Rapport de l'Inspection des installations classées

Visite d'inspection du 26/04/2023

TEILLAGE BRILLE LAMERANT

Le Ressault
27110 Le Neubourg

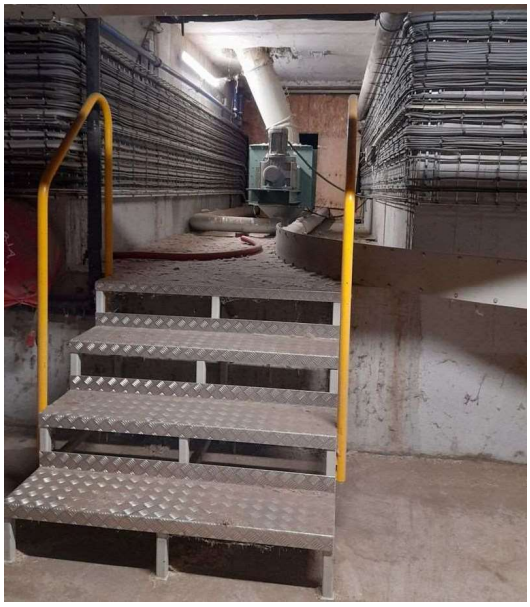
Bâtiment S10 : La circulation sur la périphérie complète du bâtiment n'est pas réalisable. Seulement 3 façades sont accessibles aux véhicules.
L'aire de mise en station des moyens aériens n'est pas matérialisée au sol.

Observations : Comte tenu de l'impossibilité de mettre en place une voie engin sur l'intégralité des bâtiments S3, S10 et S12, l'exploitant doit faire valider par le SDIS sous un délais de 2 mois, les aires de retournement, l'aire de mise en station des moyens aériens, ainsi que les accès et les voies engins du site.
